**CONCEPTO TÉCNICO No CT - 4678**  
**Revisión de Estudio Particular de Respuesta Local**  
**de Amplificación de Ondas Sísmicas**  
**Artículo 7 - Decreto 193 de 2006**

**ENTIDAD SOLICITANTE:** Consultoría y Gerencia de Proyectos Ltda..  
**LOCALIDAD:** 3. Chapinero  
**BARRIO:** Maria Cristina  
**PROYECTO:** Predio Vista Hermosa  
**DIRECCIÓN:** Transversal 4 Este No.61-05  
**UPZ:** 90. Pardo Rubio  
**TIPO DE RIESGO:** Sísmico  
**EJECUTOR:** Ing. Jorge Alberto Rodríguez O.  
**FECHA DE EMISION:** Febrero 19 de 2007

Figura 2. Espectros de diseño

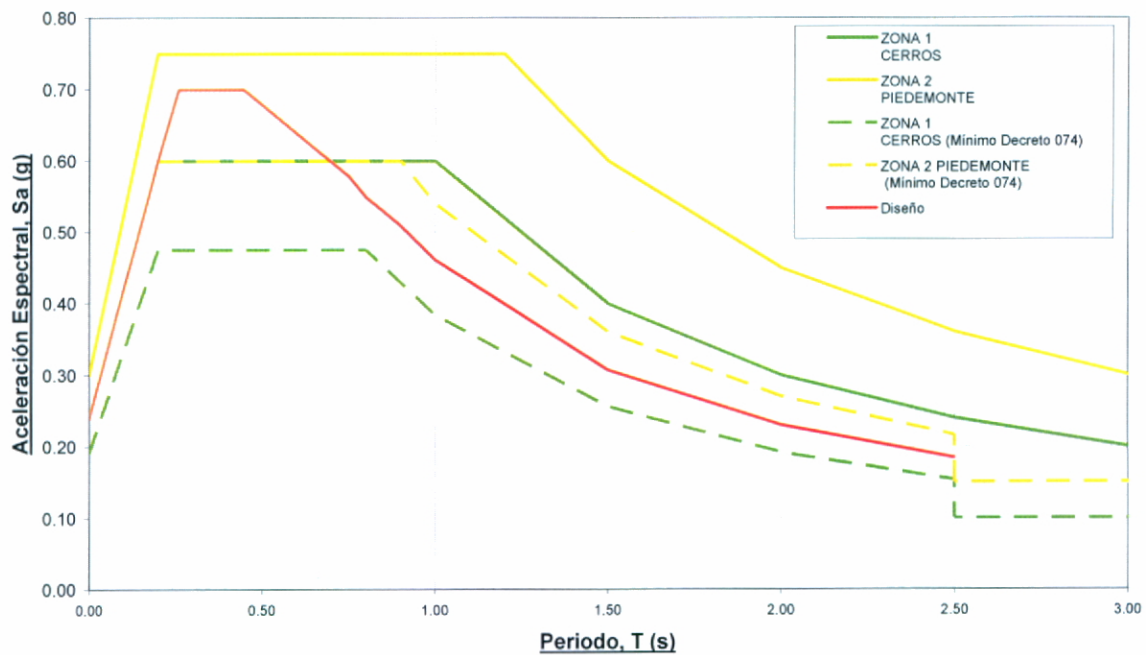
El espectro sísmico de diseño recomendado por el consultor inicia con una aceleración espectral de 0.24g para el periodo inicial  $T_0=0$  segundos, siguiendo la misma pendiente del espectro de Zona 1 hasta un periodo de 0.2s; desde 0.2s hasta 0.26s el espectro recomendado continua con la misma pendiente hasta alcanzar un valor de aceleración espectral  $S_a$  máximo recomendado de 0.7g; posteriormente, desde 0.26s hasta 0.45s se continua con este valor constante de aceleración espectral; desde 0.45s hasta un periodo de 0.9s se hace una transición en el cual disminuye el valor de  $S_a$  hasta un valor de 0.51 g; para finalmente, a partir de un periodo de 0.9s utilizar los valores que resultan de promediar los valores mínimos de los espectros sísmicos de diseño para las Zonas 1 y 2 del Decreto. Este espectro sísmico de diseño cumple con lo indicado en el Decreto 193.

A pesar de que se da cumplimiento a lo indicado en el decreto, el consultor debe presentar un espectro de diseño que se extienda para periodos superiores a 2.4 segundos, teniendo en cuenta que el periodo de vibración de las edificaciones de treinta (30) pisos de altura es probablemente mayor a este valor. Se recomienda que el consultor lleve los valores de espectro de diseño recomendados, por lo menos hasta un periodo de 3.0s para tener en cuenta la aceleración espectral para un mayor intervalo de periodos.
